Watervergunning

Watervergunning

De wijziging betreft het aanbrengen van mantelbuizen door middel van gestuurde boringen (HDD).

Bijlage I Gewaarmerkte tekeningen

80000015	CS-A15	U0	61	92	3002	31
----------	--------	----	----	----	------	----

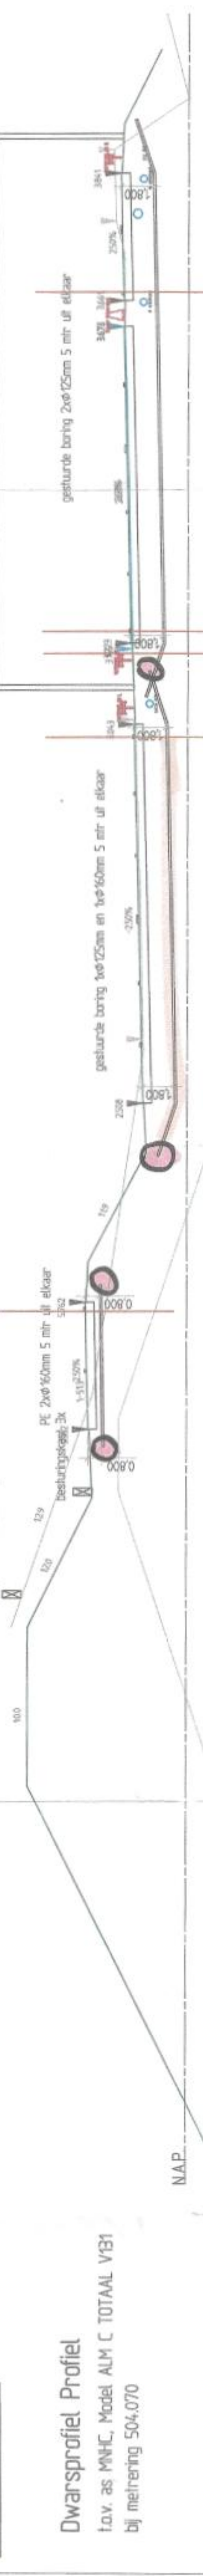
- oeding master/voedingskosten/enz mag niet duidelijk

Dwarsprofiel Profiel
t.o.v. as MNHD, Model ALM D TOTAAL V151
bij metlering 13421420

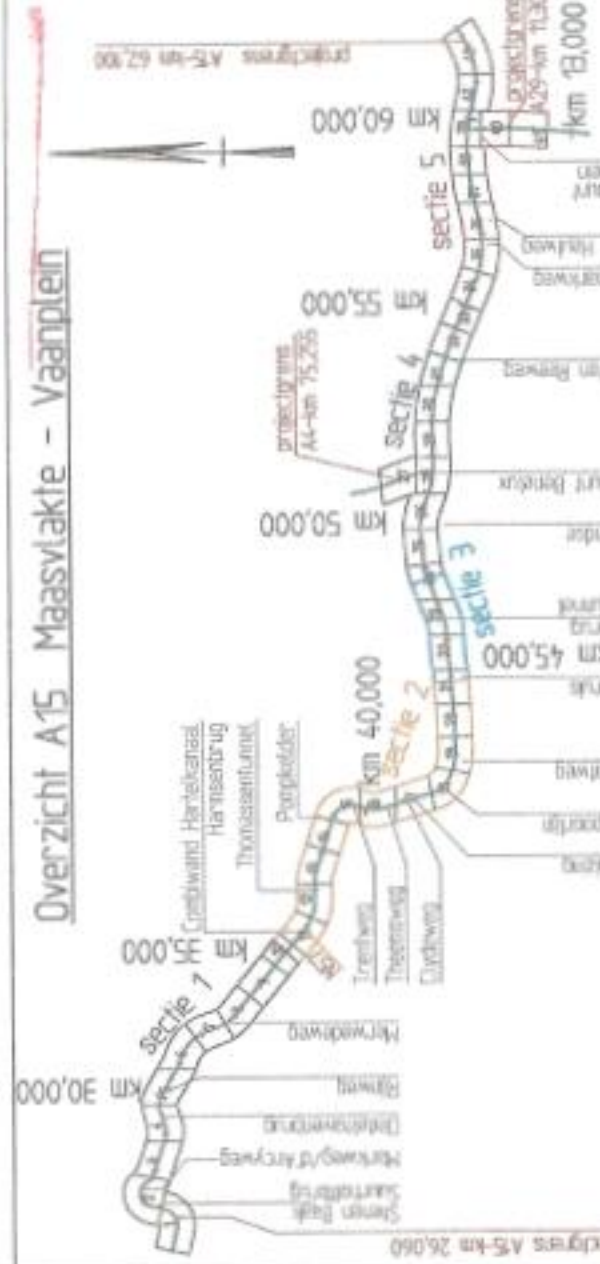
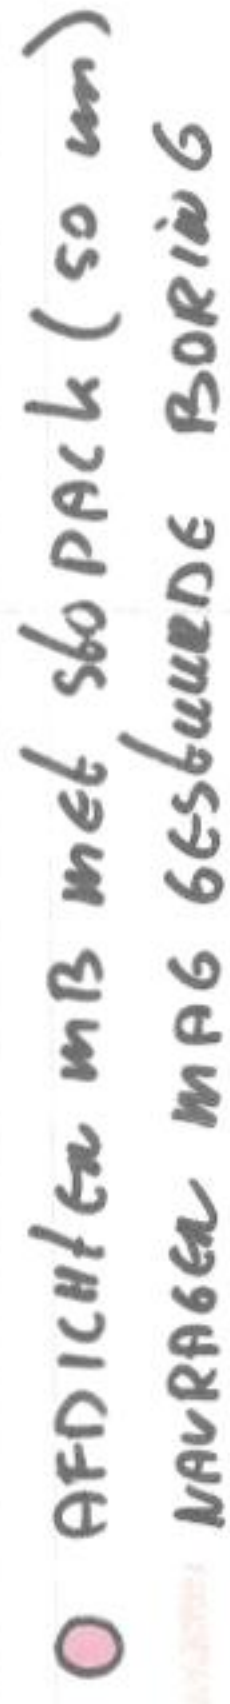
Geen opmerkingen
waterschap
